ad) 27 Szczegół konstrukcyjny umocnienia skarp płytą ażurową.

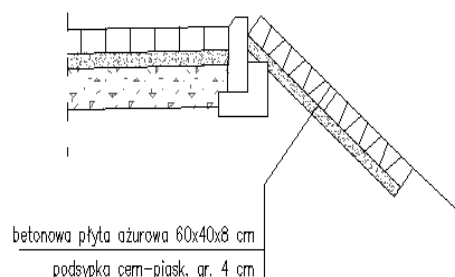
27. Prosimy o zamieszczenie szczegółu umocnienia ażurami.

ad) 28 Szczegół konstrukcyjny schodów terenowych do posesji 10a w m. Witunia.

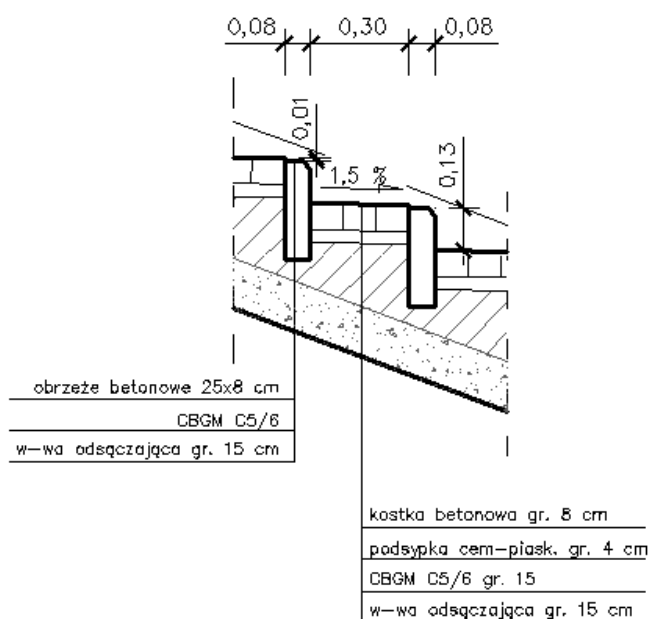
28. Prosimy o zamieszczenie szczegółu konstrukcyjnego dla projektowanych schodów.
